**Regione Piemonte**  
**Provincia del Verbano Cusio Ossola**  
**Comune di Formazza**  
**Cava di serizzo BORT Sopra Foppiano**

**PROGETTO DI VARIANTE DEL PIANO DI COLTIVAZIONE  
PER LA RIPRESA DELL'ATTIVITA' ESTRATTIVA**  
(Autorizzazione D.D. N. 77 del 03.12.2014 proroga  
D.D. N. 1279 del 02/12/2019 scaduta in data 22.06.2022)

**RELAZIONE TECNICO MINERARIA**  
**RELAZIONE GEOLOGICO TECNICA**  
**INTEGRAZIONI**

**Verbale prima seduta Conferenza di Servizi del 30/01/2025**

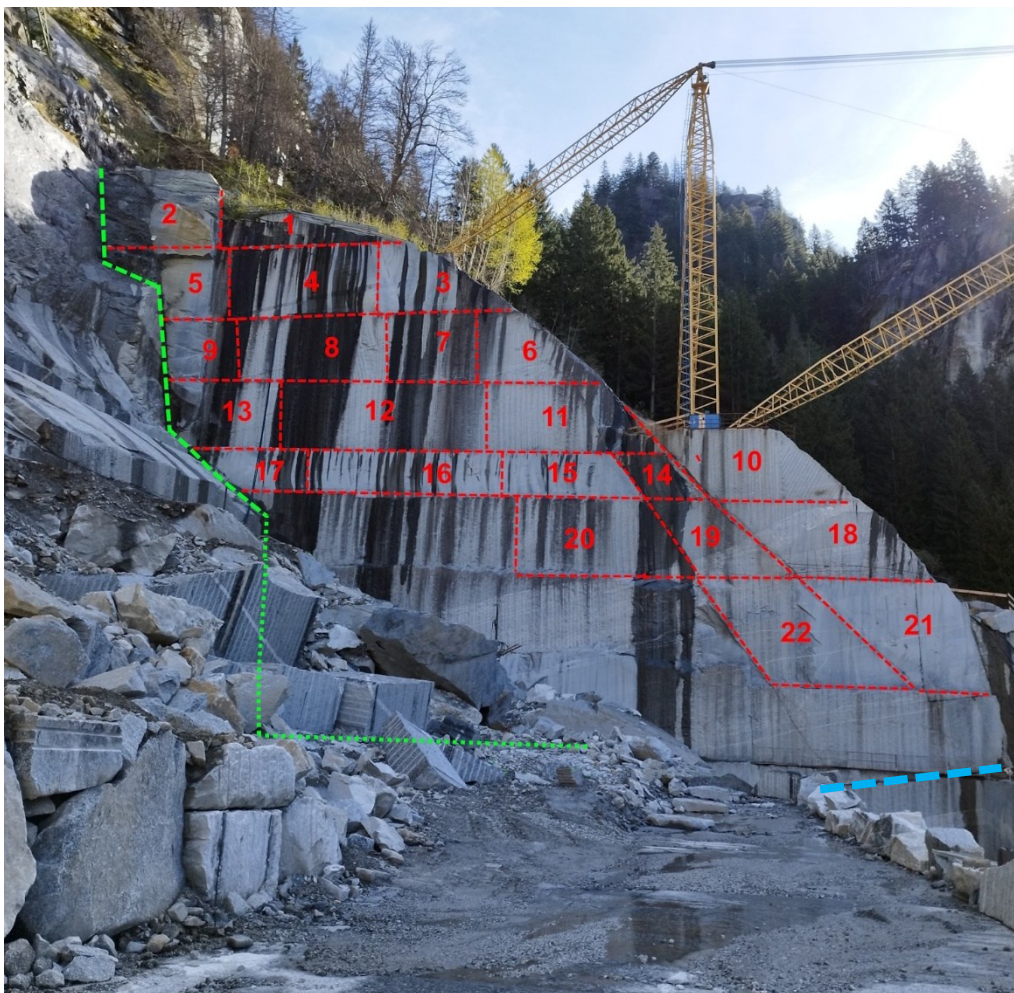
In particolare, nel settore Est, una volta eseguita la parziale scoperta, si procede al taglio delle bancate impostando come fronte Nord la parete naturale emergente dal pendio, coincidente ed in continuità laterale con la parete di distacco del crollo del limitrofo settore centrale e Ovest. Eseguendo la scoperta preventiva dell'ammasso ed avendo inoltre la possibilità di controllare visivamente sulla parete Est della cava attuale l'andamento delle principali fratture a franapoggio che attraversano questa porzione di versante. Si adotta pertanto lo stesso criterio anche per il taglio delle bancate più interne, facendo coincidere la superficie di distacco delle bancate con quella dei giunti disposti a franapoggio. Si schematizza una possibile sequenza nell'immagine seguente che rappresenta una sezione tipo del settore Est.

Fig. n. 1 – Si rappresenta sul fronte Est attuale (settore superiore del giacimento a monte del piano di taglio indicato con linea tratteggiata azzurra) la sequenza e l'impostazione dei tagli delle bancate produttive operando dall'alto verso il basso, su superfici piane. Nel caso di giunti disposti a franapoggio (bancate n. 10, 14, 18, 19, 21, 22) il taglio di monte coincide con i giunti stessi, invece in altri casi (bancate n. 6, 11) si elimina il potenziale cinematismo impostando il taglio di monte oltre la frattura. Gli spessori delle bancate sono stati tracciati in corrispondenza dei tagli precedenti visibili in parete. La linea verde indica il fronte Nord finale coincidente con la superficie di distacco che prosegue verso Est e sarà ulteriormente ispezionata e

controllata dopo la scopertura dell'ammasso roccioso per impostare i ribassi secondo il criterio descritto (il tratto finale con tratteggio più fine indica la proiezione della linea oltre l'accumulo di crollo che viene profilato ed esteso, con i nuovi sfridi prodotti, alla base dell'intero fronte Nord).
